## Ferme éolienne de Maisontiers 2 SAS

Commune de Maisontiers (79)

# Compléments au dossier de demande d'Autorisation Environnementale

Février 2021

Carte 1 : Périmètre de protection de captage d'eau du Cébron

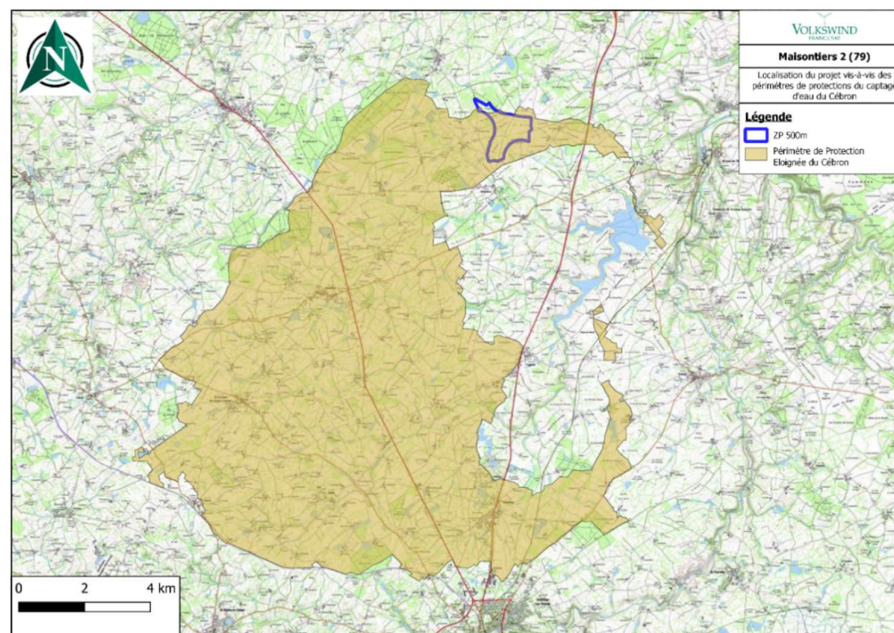
Or le seul élément fourni est une carte des captages et périmètres de protection datant de juin 2014 (Page 112 de l'étude d'impact). Certains arrêtés de Déclaration d'Utilité Publique ont été révisés depuis. C'est le cas notamment de celui du captage du Cébron en date du 31 mai 2016. Le projet se situe ainsi dans le périmètre de protection éloignée (PPE), à environ 200 m de l'extrémité nord du PPR3 et 4 kms de la prise d'eau.

En conséquence, le pétitionnaire devra prendre en compte les spécificités de cet arrêté de DUP et informer la SPL des Eaux du Cébron du projet.

Par conséquent, la partie « 2.3.2.4. Alimentation en eau potable », aux pages 114 à 115 de la pièce n°4 « Etude d'Impact » a été modifiée comme suit :

« D'après l'arrêté préfectoral du 31 mai 2016 (modifié le 24 février 2017), déclarant d'Utilité Publique les périmètres de protection révisés de la prise d'eau du « Cébron » et les servitudes afférentes, commune de Louin, autorisant la modification de la filière de traitement des eaux du Cébron, et portant modification

et complétant l'arrêté préfectoral de déclaration d'utilité publique du 25 octobre 1979, une partie de la zone du projet est située dans le périmètre de protection éloignée du captage d'eau du Cébron. La partie Nord-Ouest n'est pas située dans un périmètre de protection de captage d'eau comme on peut le voir sur les cartes ci-après :

Figure 4 : Extrait de la légende du plan au 1/2500<sup>ième</sup> sur les affectations des bâtiments avoisinants

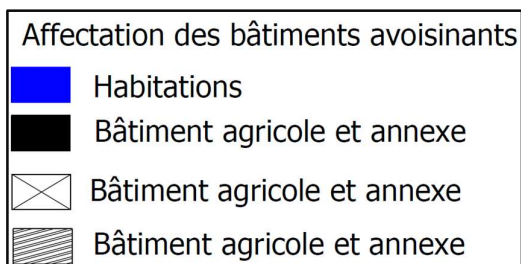
. les plans au 1/1500 et au 1/2500 n'indiquent pas les affectations des constructions et terrains ;

Toutefois, afin de répondre à la demande de la DREAL, et compléter les informations disponibles, les affectations des constructions et terrains ont été rajoutées pour les cartes au 1/1000 et au 1/2500.

Carte 6 : Localisation des éoliennes retenues du projet de Maisontiers 2 vis-à-vis des habitats naturels humides et des milieux potentiellement humides d'après la bibliographie

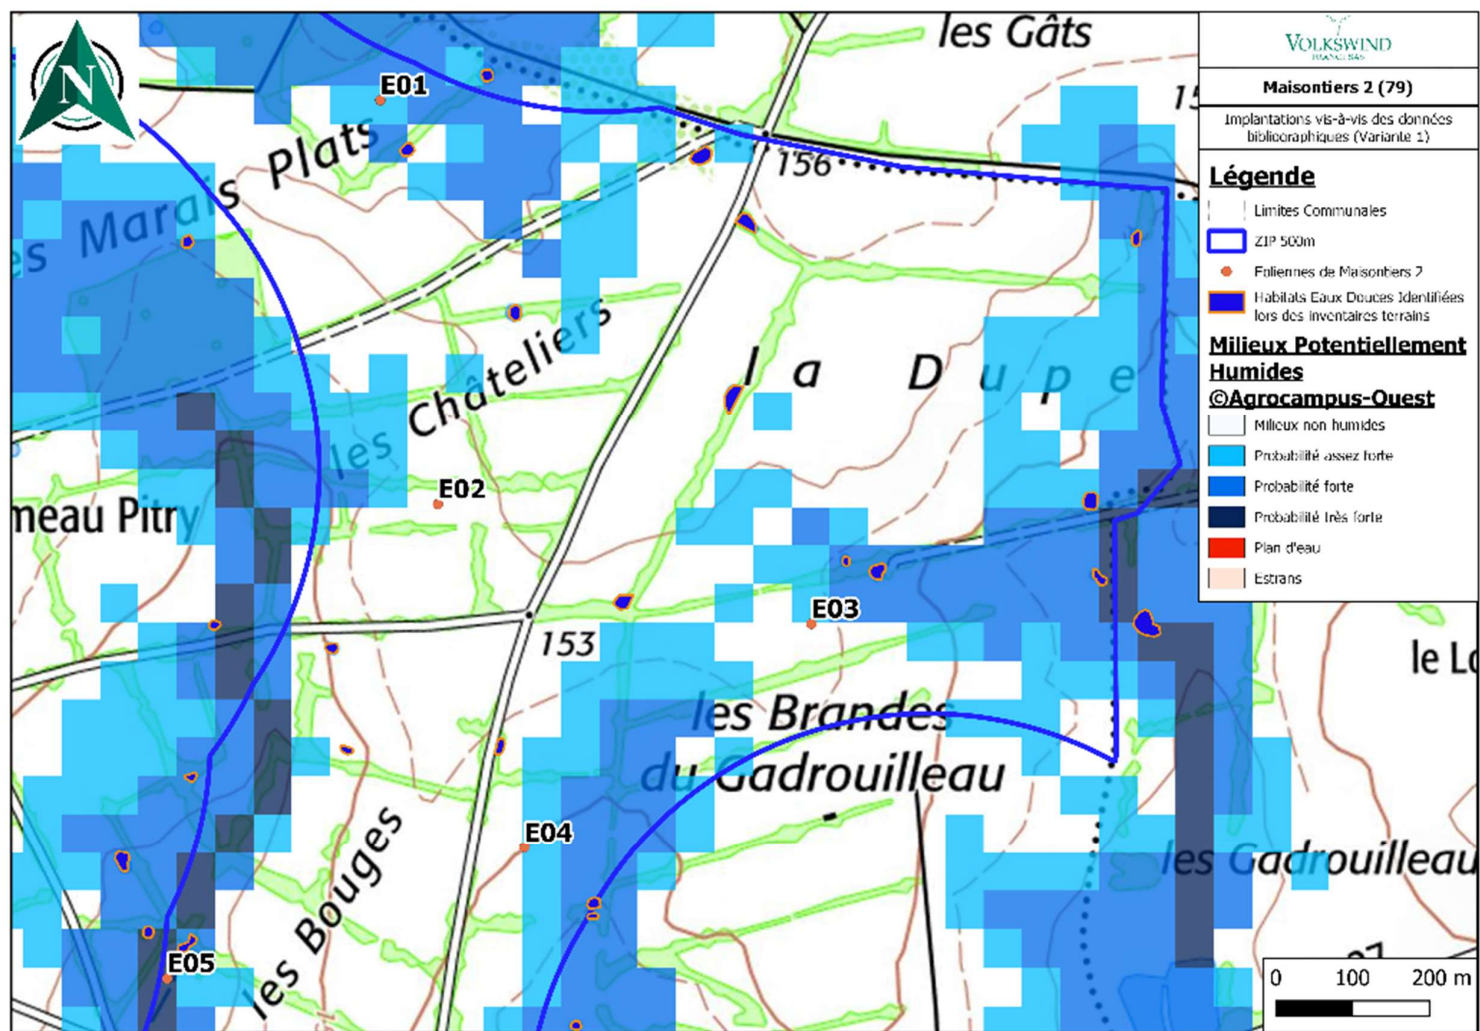
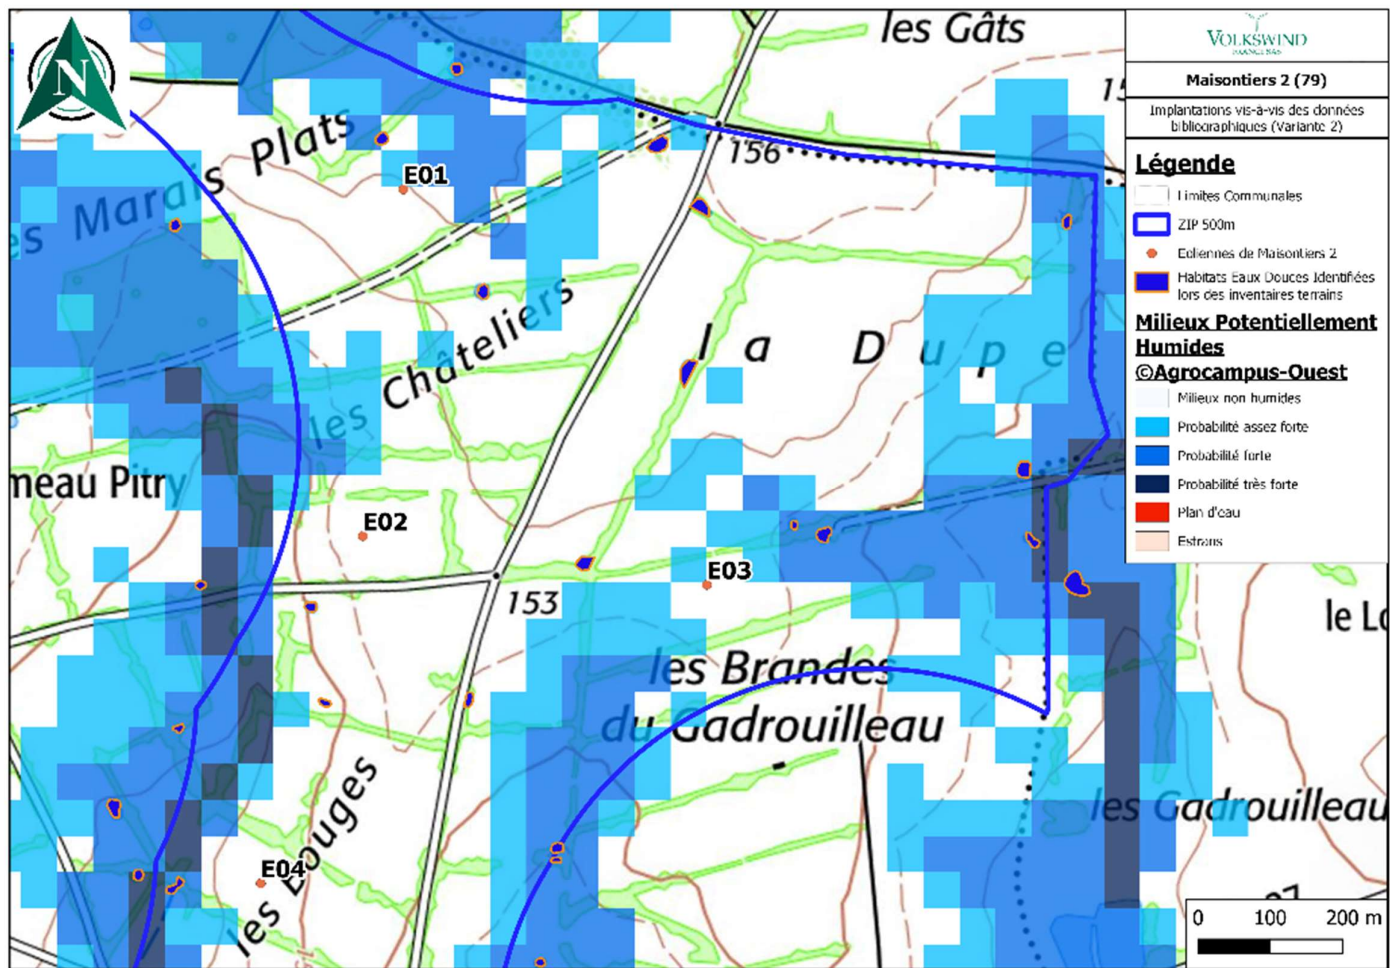
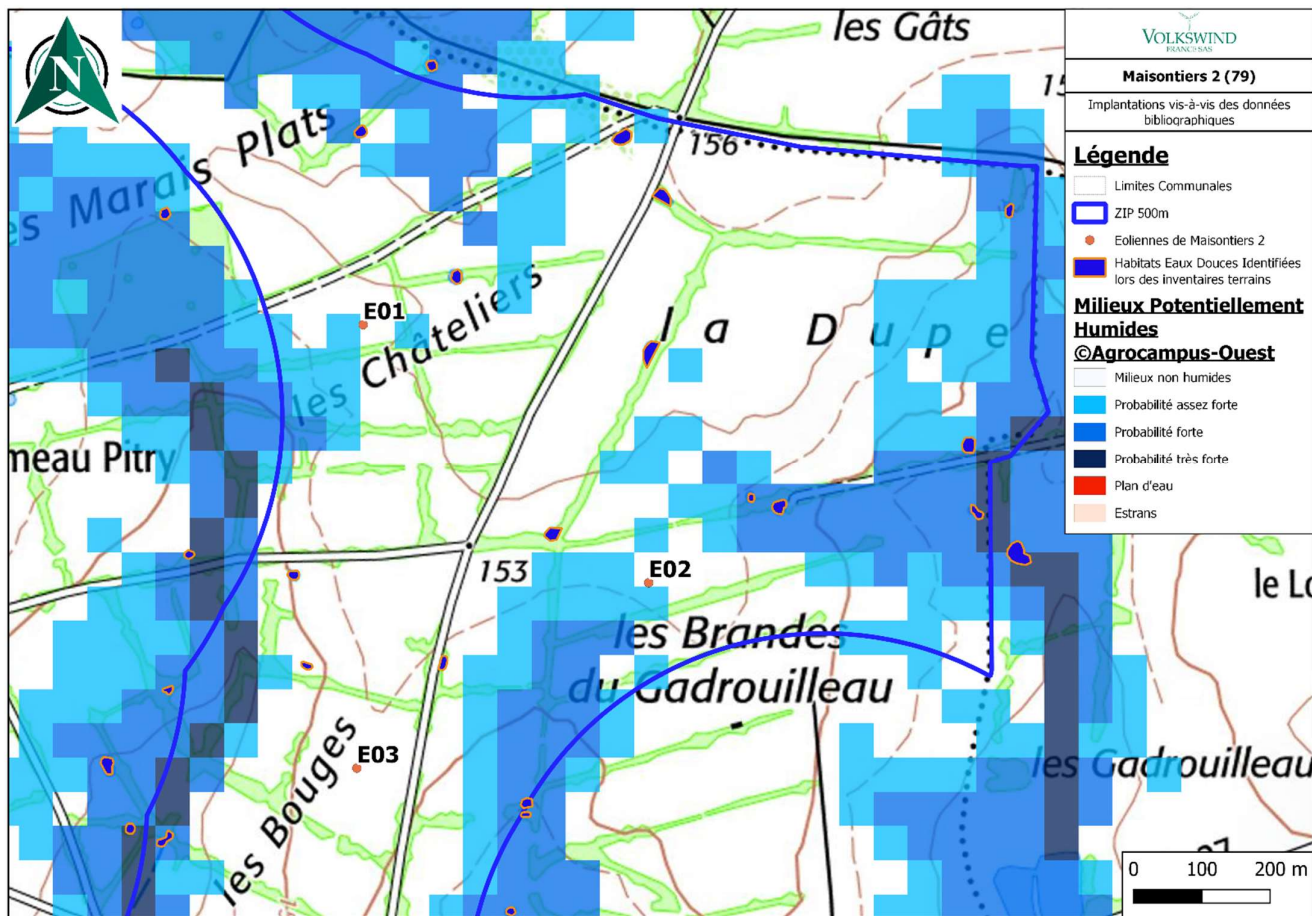
du printemps. La prospection pédologique a révélé que 4 935 m<sup>2</sup> de zones humides sont situées sur l'emprise du projet. L'évitement n'a pas été suffisamment mis en œuvre. Ce constat fait lors de l'état initial aurait dû amener le porteur de projet à trouver un autre site d'implantation. Il est attendu que le pétitionnaire précise le choix de l'emplacement des aérogénérateurs au regard des enjeux zones humides.

Concernant la variante 1 à 5 éoliennes, les éoliennes E01 et E04 sont situées en milieu humide avec une probabilité assez forte et E05 dans une zone humide avec une probabilité très forte. Aucune des éoliennes n'est située au droit d'un habitat naturel humide.

Concernant la variante 2 à 4 éoliennes, aucune éolienne n'est située ni dans une zone humide potentielle, ni sur un habitat naturel humide.

Comme on peut le voir sur la carte ci-après, les éoliennes retenues sont implantées en dehors des zones humides potentielles et des habitats naturels humides identifiés par la bibliographie.

Figure 7 : Bridage renforcé des éoliennes vis-à-vis de l'activité des chiroptères en fonction de l'heure de coucher et de lever du soleil

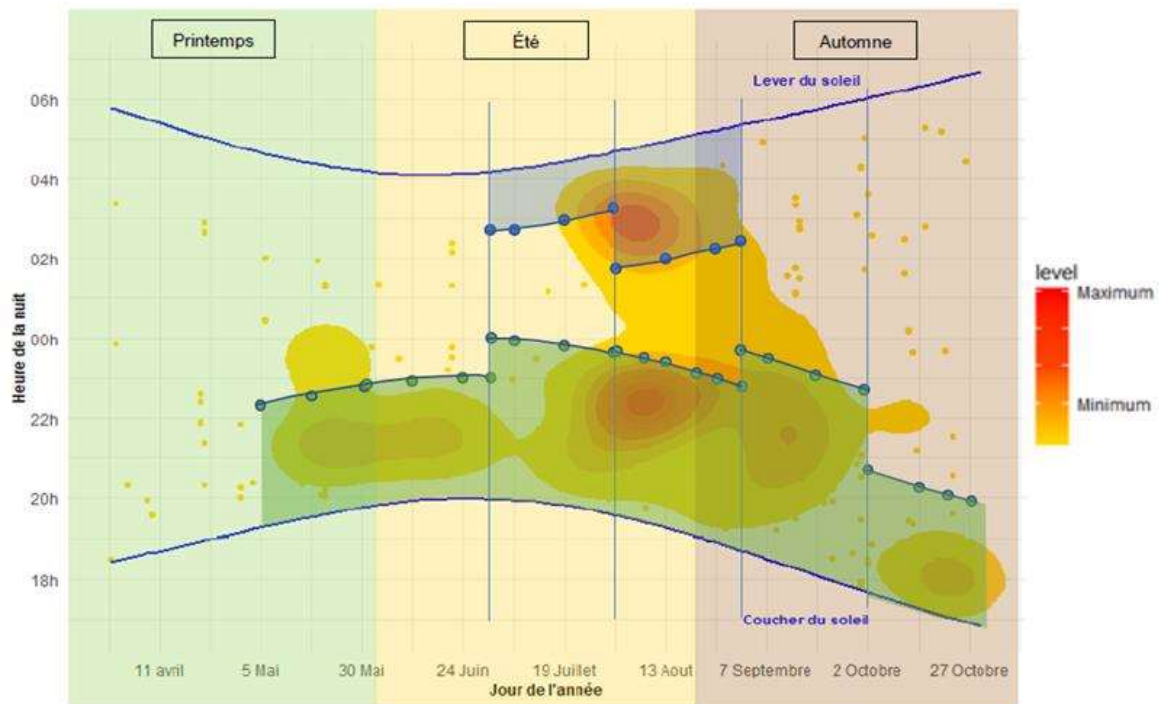
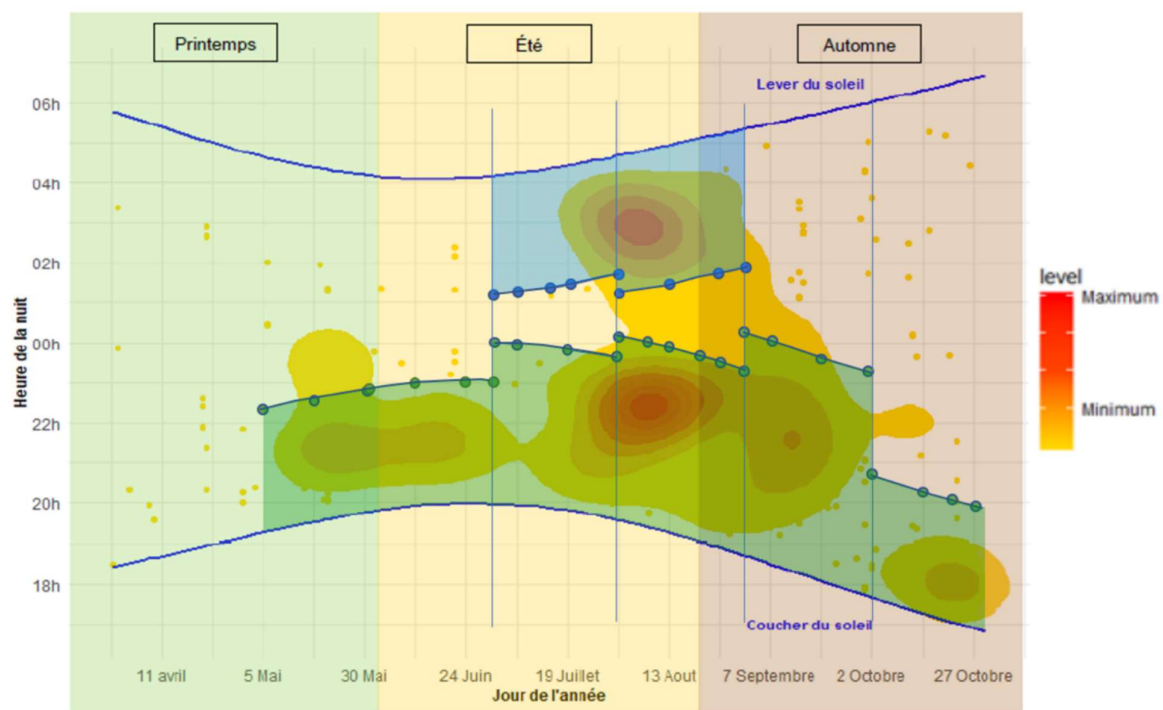
Malgré ce constat, l'étude d'impact détaille, en pages 402 à 404, des mesures correctives et notamment les bridages des aérogénérateurs afin de réduire la mortalité des oiseaux et chiroptères. Il est entendu qu'un tel bridage permet de réduire de 69 à 91 % la mortalité. Il est précisé, en page 404, que le bridage pourra être renforcé, a posteriori, en fonction des constats de mortalité et d'activité des chiroptères prévus dans le cadre du suivi de post-implantation. Ce plan de bridage est annoncé de mai à octobre pour l'ensemble des éoliennes. Or, l'activité des chiroptères peut persister toute la nuit en particulier durant la période estivale et automnale. Pourtant le plan de bridage ne prévoit un arrêt que de quelques heures durant les nuits. Le porteur de projet doit expliquer comment il concilie l'activité des éoliennes et la nécessaire protection de ces espèces. Il semble que cette mesure correctrice ne soit pas suffisamment évaluée au risque de présenter soit une incidence résiduelle pour ces espèces protégées, soit une perte de rentabilité d'exploitation. Aussi il est attendu que le pétitionnaire complète son étude d'impact en renforçant des mesures correctrices. À défaut, une demande de dérogation de destruction d'espèces protégées apparaît nécessaire.

Toutefois, selon la recommandation de la DREAL, et dans une approche sécuritaire, afin de renforcer encore plus la démarche de réduction des risques vis à vis des chiroptères, le pétitionnaire propose de renforcer son plan de bridage uniquement sur les mois suivants :

- Au mois de juillet : le bridage sera mis en place pendant les 4 heures après le coucher du soleil et pendant les 3 heures avant le lever du soleil,
- Au mois d'août : le bridage sera mis en place pendant 4h30 après le coucher du soleil et pendant les 3h30 avant le lever du soleil,
- Au mois de septembre : le bridage sera mis en place pendant 5h30 après le coucher du soleil.

**Ce plan de bridage renforcé permet de couvrir très largement les périodes d'activité maximale et moyenne des chiroptères** Ce plan de bridage apparaît comme sécuritaire au regard des éléments évoqués précédemment. Comme indiqué dans la partie « 6.2.3.6 Mesures en faveur des chiroptères » de la pièce n°4 « Etude d'impact » « en fonction des résultats des suivis de mortalité et d'activité des chiroptères prévu à hauteur de nacelle, des adaptations pourront être apportées sur les conditions de bridages ». Ainsi, les suivis d'exploitation permettront de renforcer le plan de bridage si une mortalité de chauves-souris est constatée lors des périodes hors bridage, afin de limiter au maximum l'impact sur les chiroptères.

Carte 10 : Localisation des haies à replanter pour la compensation des haies coupées

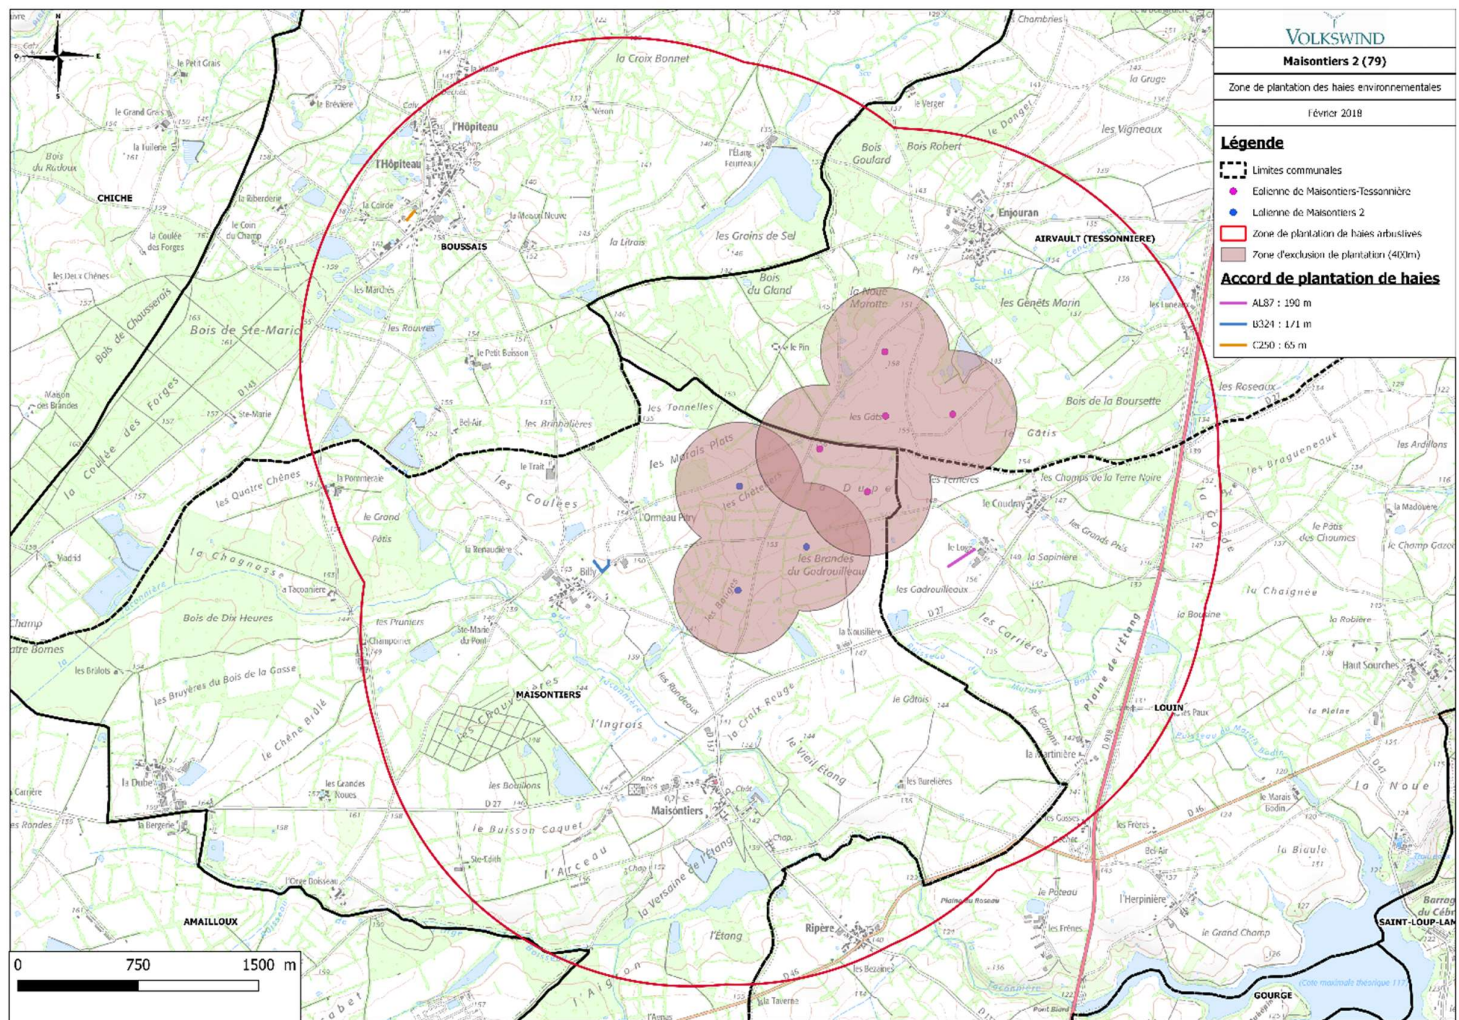
Enfin, les replantations de haies sont présentées comme mesures de compensation à la destruction des haies existantes. Il convient de rappeler que les haies possèdent des co-avantages systémiques qui peuvent aussi répondre à des enjeux de saturation paysagère et de séquestration carbone mis en évidence par ailleurs dans l'étude d'impact. Aussi, il est attendu que le pétitionnaire renforce son programme de plantation ou propose des mesures compensatoires alternatives aux incidences identifiées.

Comme indiqué à la page 420 de la partie « 6.3.2 Mesures en faveur du milieu biologique » de la pièce n°4 « Etude d'impact », « le double du linéaire impacté sera replanté » permettant de séquestrer nécessairement plus de carbone.
